# RÉVISION DU PLAN LOCAL D'URBANISME

## RÉPONSES PROPOSÉES AUX AVIS DES PERSONNES PUBLIQUES

## ANALYSE DES REMARQUES DES SERVICES DE L'ETAT SUR LE DOSSIER P.L.U. ARRETE

**PROJET DE PLU ARRETE LE 23 MAI 2023**

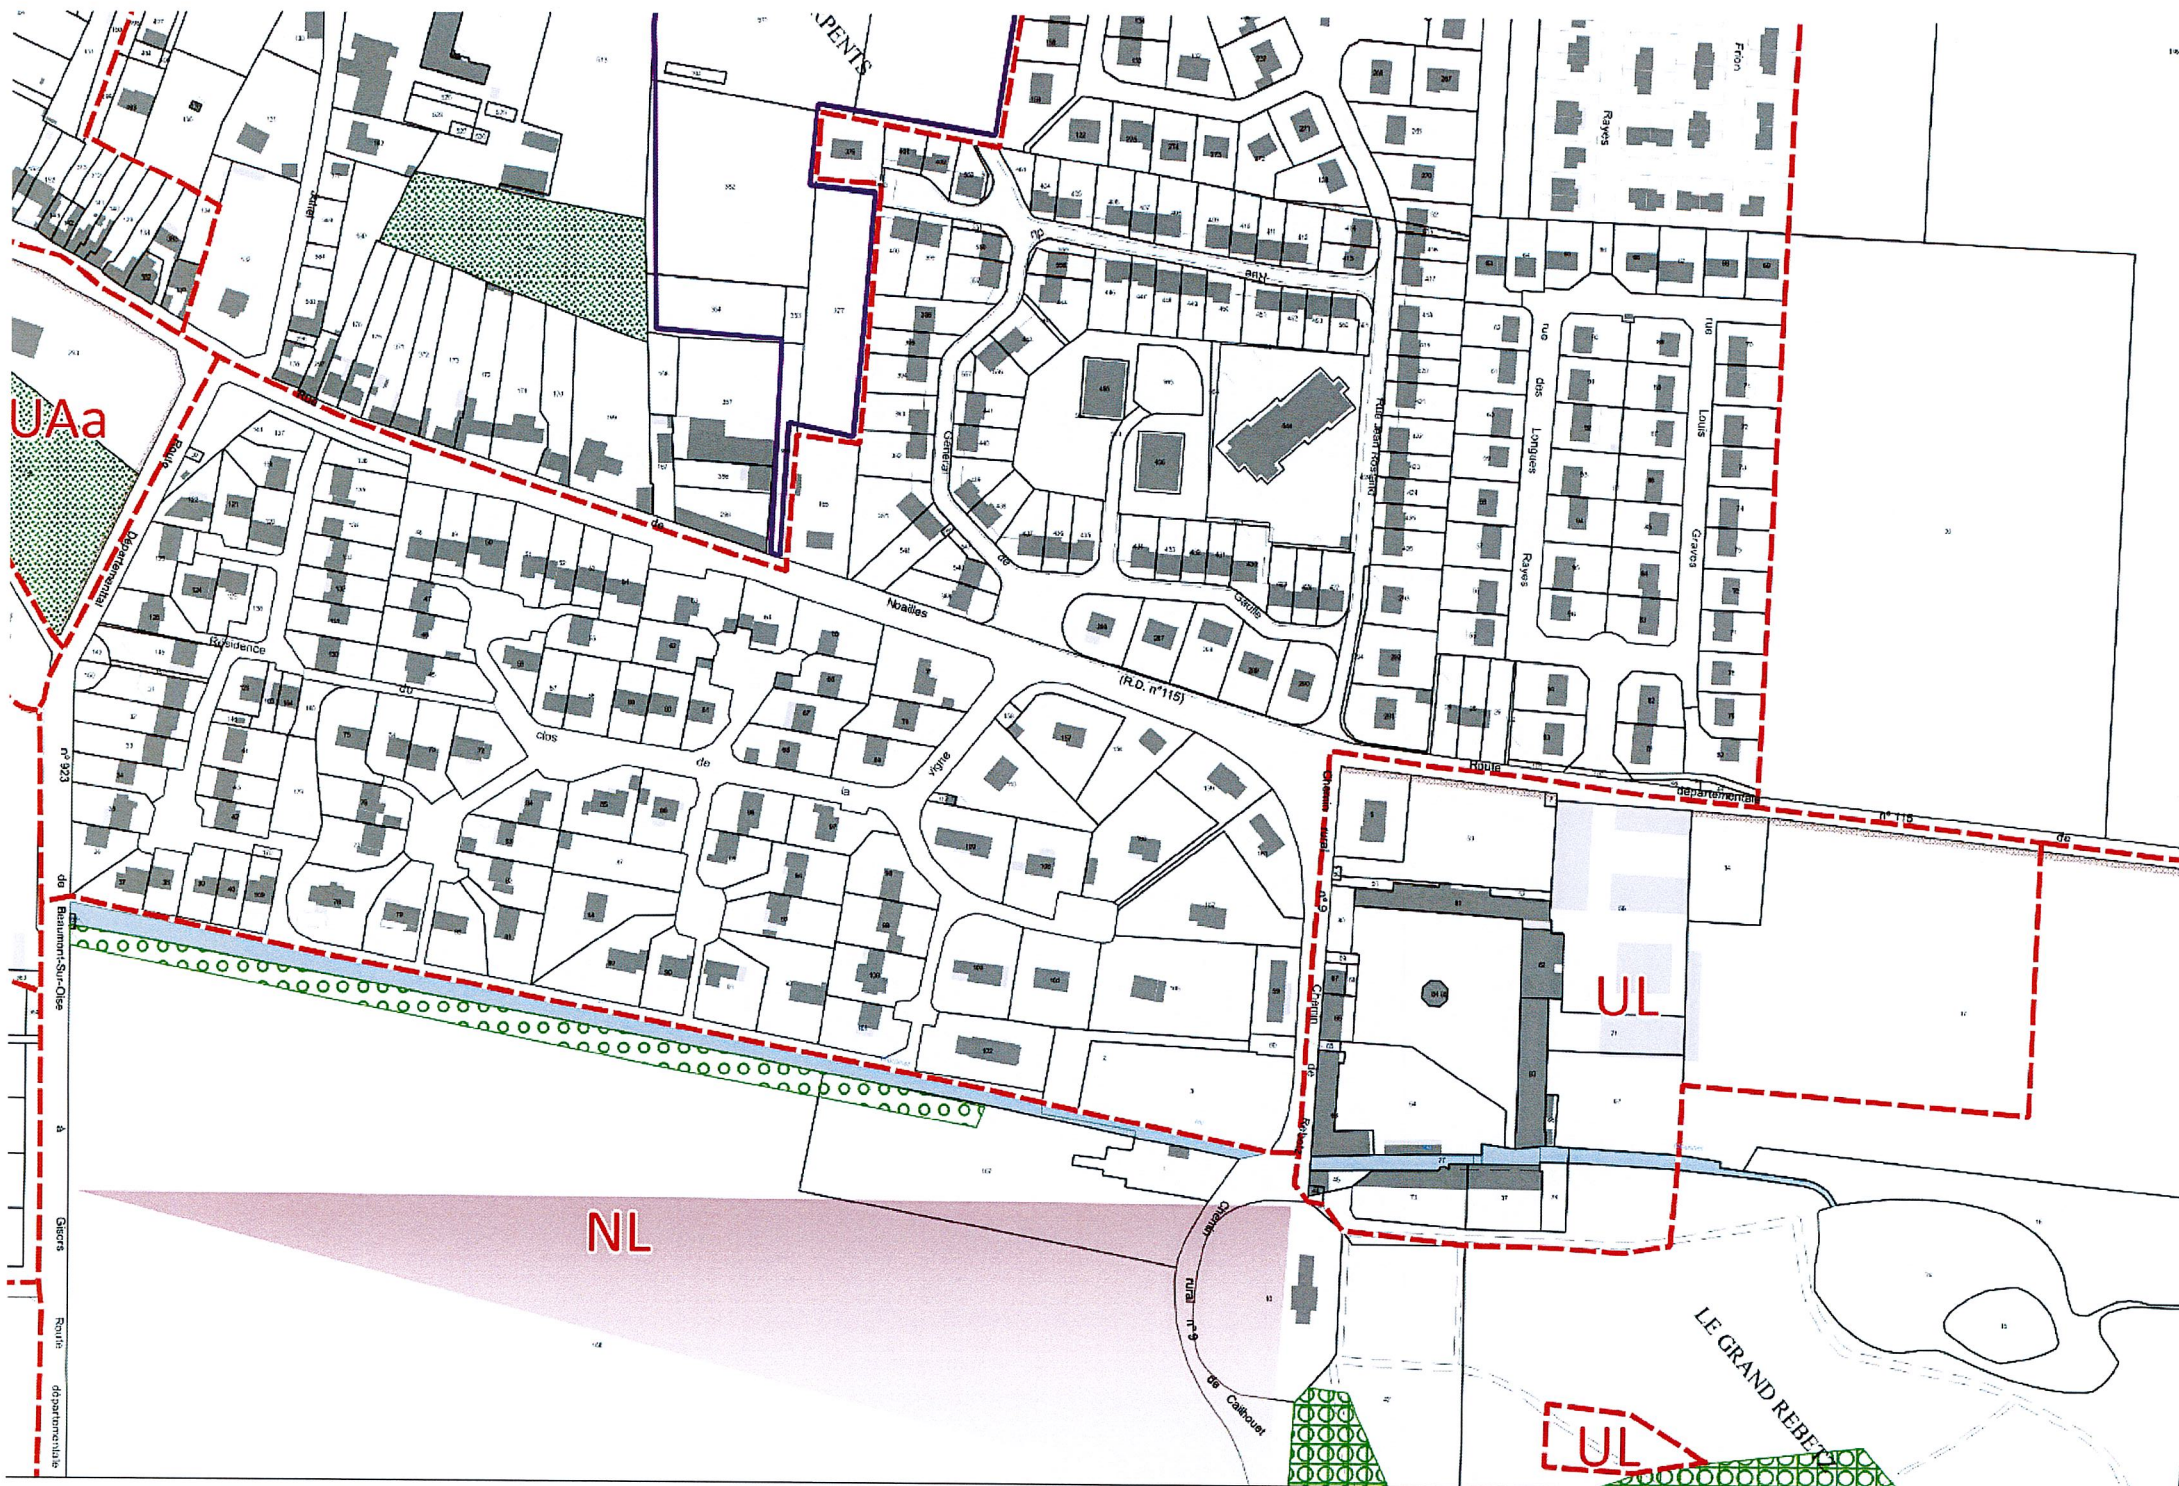
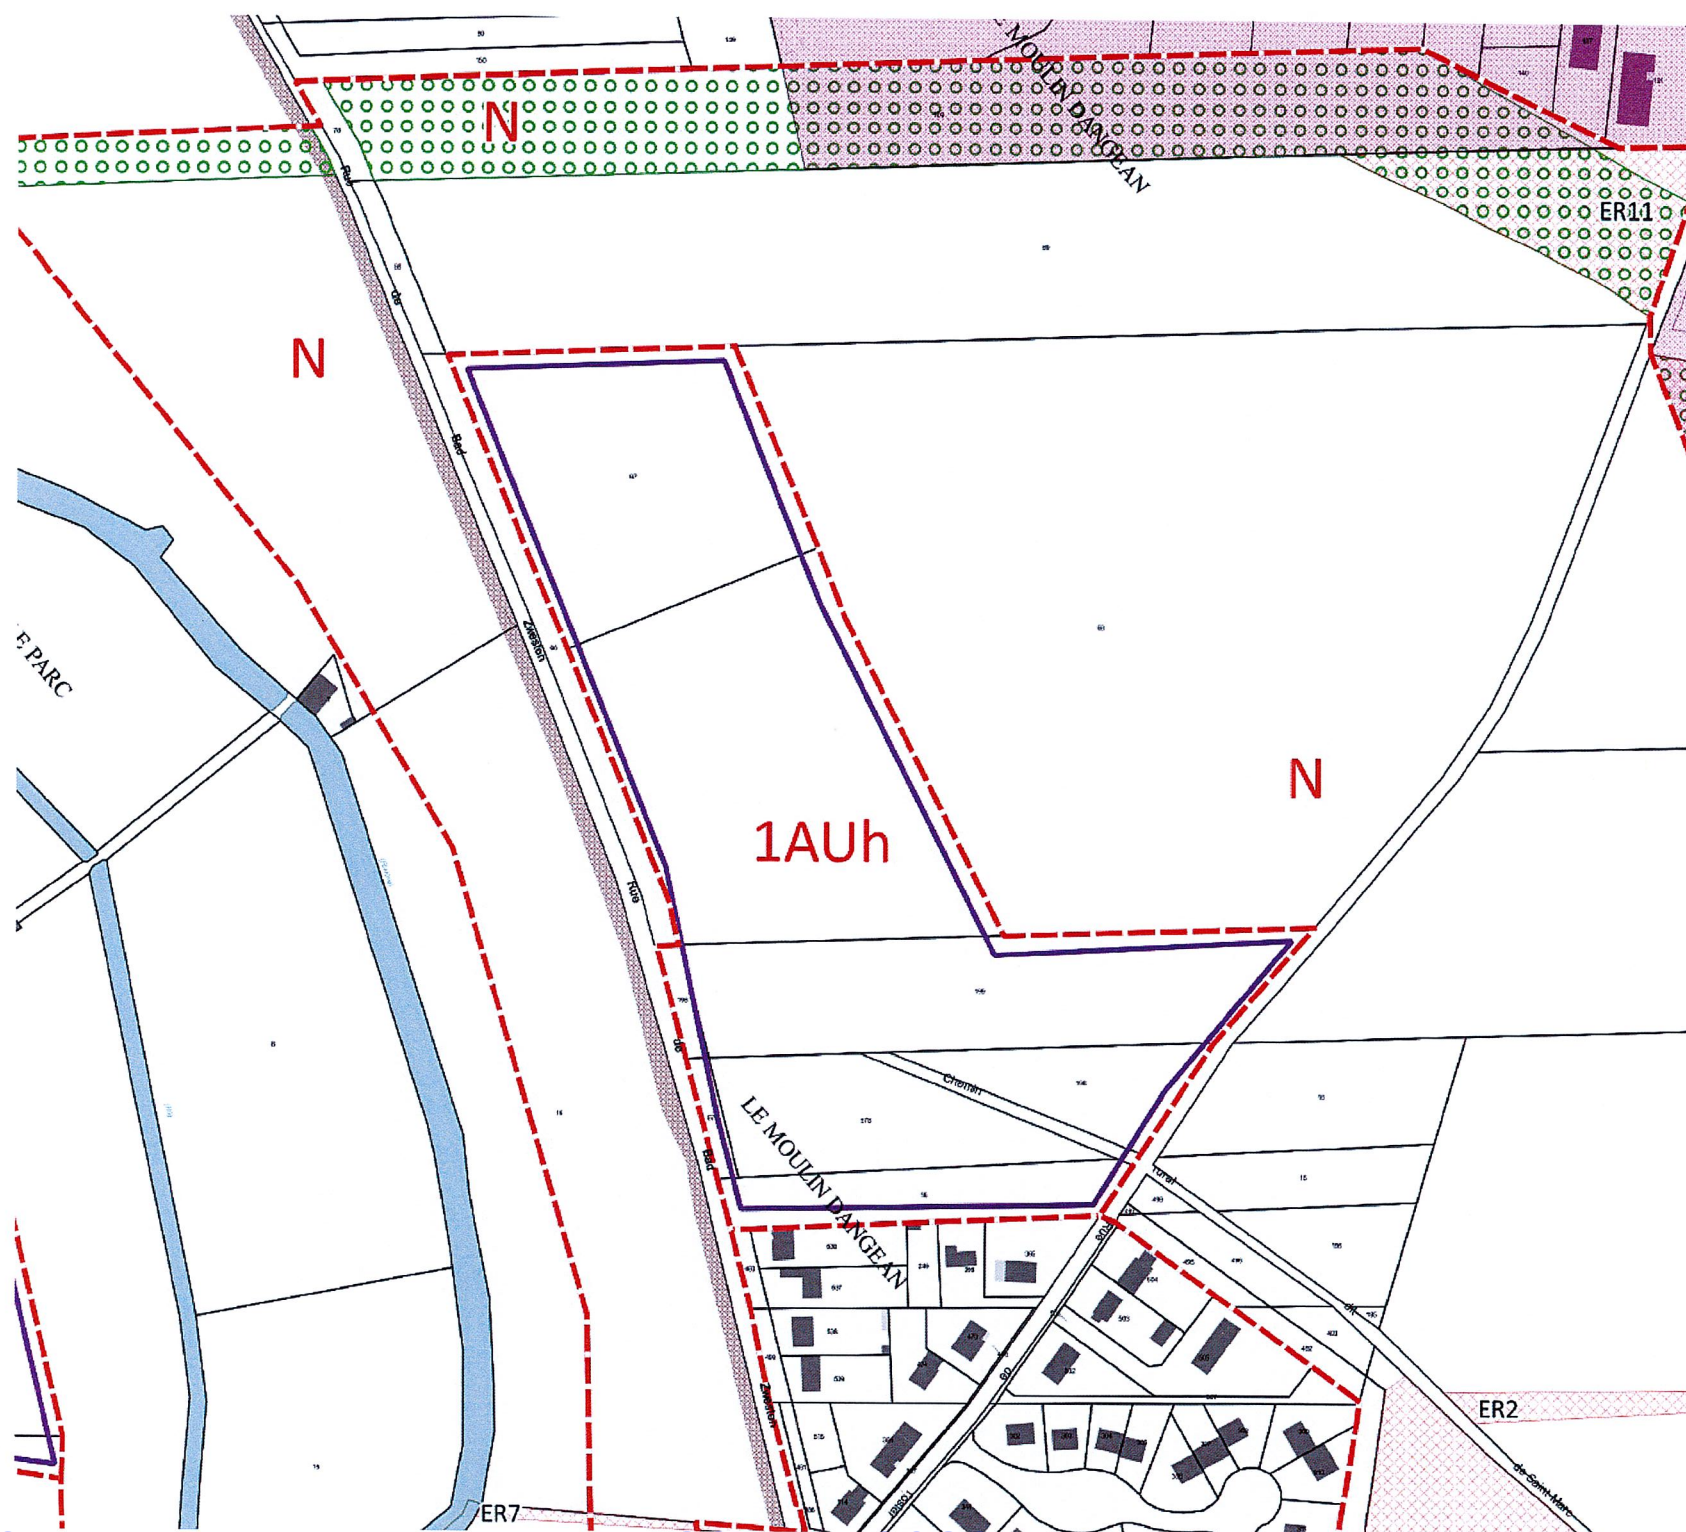
Remarques du Conseil Départemental	Réponses proposées par la commune
6) <b>Rivière</b> : il serait opportun de définir une bande d'inconstructibilité le long du ru du Moulinet, situé dans la zone UL, comme c'est le cas pour les autres zones.	Dans la zone UL, des constructions ont été réalisées sur le cours d'eau, leur extension éventuelle pourrait être remise en cause dès lors qu'une bande d'inconstructibilité est prévue au PLU. Il est <b>proposé d'imposer cette bande qu'en cas de construction nouvelle (hors extension)</b> .

**PROPOSITION D'AJUSTEMENT PLU APPROUVE**
